大間原子力発電所 火山影響評価について

2026年9月10日
電源開発株式会社

【指摘事項（2025年6月26日 第1343回審査会合）】

図6 地上式タンクからの構造変更

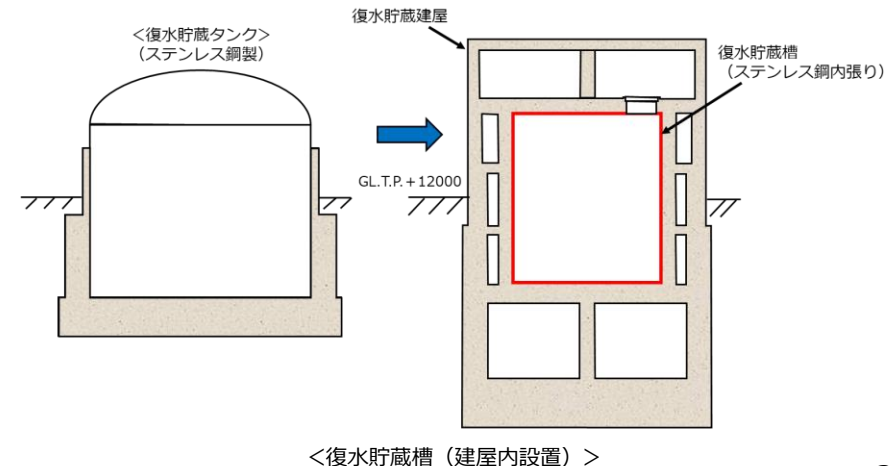
- 当初申請時の申請概要説明に関する審査会合（H27.1）において、「大間原子力発電所は建設中プラントであり、新規規制基準適合のために取り得る対策の選択肢が広いと考えられることから、採用した対策の有効性を詳しく説明すること」と論点として指摘されている。今後、これに関しては、建設中プラントのメリットを活かした安全対策（既施工範囲に係るものを含む。）を整理して示すとともに、各条文の審査の段階で基準適合性を含めてこれらの対策の有効性を説明すること。

- 大間では建設中プラントのメリットを活かして、外部事象防護対象施設である軽油タンクの地下埋設や、平底たて置円筒形でステンレス鋼製の復水貯蔵タンクを鉄筋コンクリート造の復水貯蔵槽とし、復水貯蔵建屋内に設置することで、降下火砕物の堆積荷重の影響を直接受けない設計とすることにより、外部事象（火山）に対する耐性の強化を図っている。
- 次頁以降の火山の基準適合性の説明のうち、「3.2 影響評価」において基準適合性を含めた対策の有効性を説明する。

※：外部事象防護対象施設である軽油タンク及び復水貯蔵槽は，それぞれ外殻となる施設（軽油タンク室及び復水貯蔵建屋）内に設置することで，降下火砕物の堆積荷重の影響を直接受けない設計としている。（図6参照）

【建設中のメリットを活かした対策】外部事象（火山）に対する耐性強化
